Procedimento de Avaliação de Impacte Ambiental

– Resposta ao Pedido de Elementos Adicionais ao abrigo do n.º 9, do Artigo 14.º, do Decreto-Lei nº 152-B/2017, de 11 de dezembro, na sua atual redação

Projeto: Alteração e ampliação do Parque Industrial de Sampaio

Proponente: Câmara Municipal de Carregal do Sal

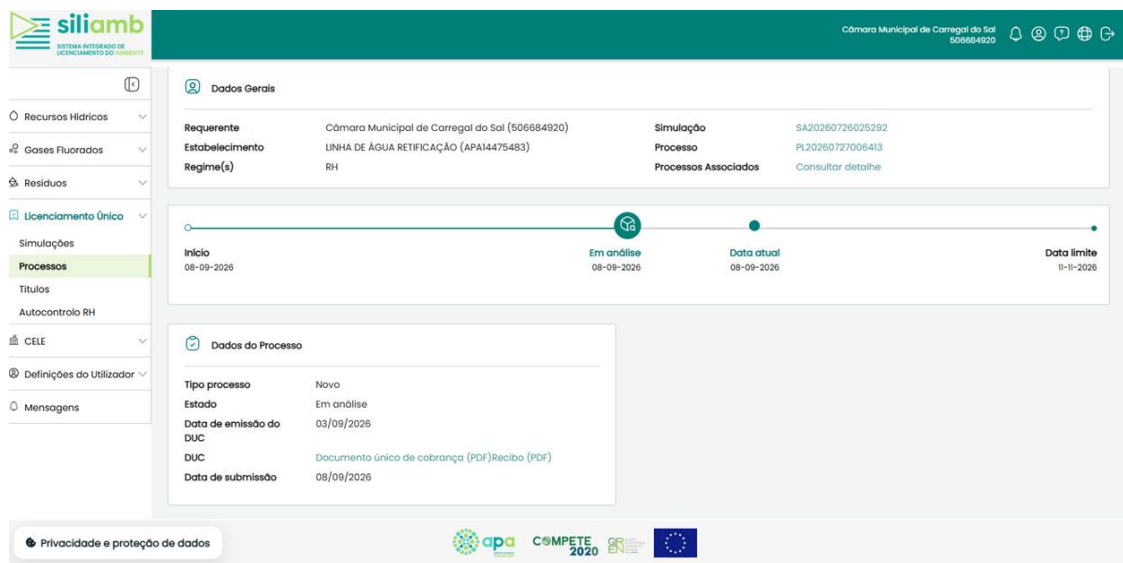
8. O EIA refere na pág. 138 a “presença de tipos de habitat naturais e seminaturais associados à linha de água afluente da ribeira de Cabanas”. Apresentar informação adicional relativa aos tipos de habitats presentes e informação cartográfica relativa à sua localização;

A utilização da expressão “presença de tipos de habitat naturais e seminaturais associados à linha de água afluente da ribeira de Cabanas” acabou por não ser a mais correta, em termos técnicos e científicos, uma vez que não traduz de forma rigorosa a realidade ecológica da área de intervenção (não foram encontrados, nomeadamente, os bioindicadores dos tipos de habitat). Acrescentam-se mais algumas fotos do local.

Assim, assume-se a seguinte redação para o capítulo mencionado que foi incluída no RS Consolidado (no ponto 4.9.1).

*“Dos quatro tipos de habitat identificados para a ZEC Carregal do Sal, não foi observada a sua ocorrência, na área de projeto, após realização de visitas/trabalho de campo. Na área onde o projeto prevê a criação do espaço verde (Ampliação A), destaca-se, ainda assim, a ocorrência de alguns núcleos arbóreos com espécies típicas de bosques húmidos, tais como amieiro (*Alnus glutinosa*), salgueiro (*Salix spp.*), carvalho-alvarinho (*Quercus robur*) e choupo (*Populus sp.*). Apesar de se identificarem alguns exemplares de aveleira (*Corylus avellana*), sanguinho-de-água (*Frangula alnus*), pilriteiro (*Crataegus monogyna*), juncos (*Juncus effusus*) e gilbardeira (*Ruscus aculeatus*), os estratos arbustivo e herbáceo apresentam, na generalidade, uma reduzida diversidade florística, elevada descontinuidade estrutural e uma composição fortemente influenciada por perturbações antrópicas, favorecendo a instalação e expansão de espécies exóticas invasoras, nomeadamente *Acacia dealbata* e *Arundo donax*.”*
